PRILOG A6 — DETALJ ZIDA KUPAONICE (1:10)

Knauф CW100/UW100 | Revizija R8 — ISPRAVLJENO
(CW100 100mm + 2×12,5mm gips-karton)

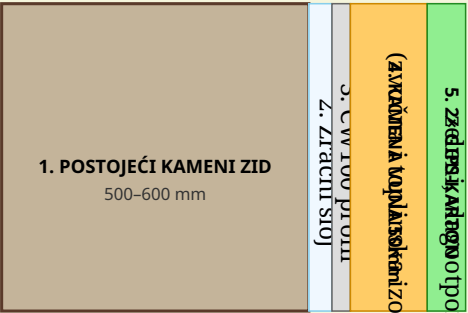
Stara: CW75 (10cm) — ZAMJENJENO

Pregrada promijenjena s CW75 (10cm) na CW100 (12,5cm) zbog veće stabilnosti i akustike.

Ova promjena utječe na neto dimenzije soba — provjeriti na licu mjesta.

UKUPNO: 12,5 cm
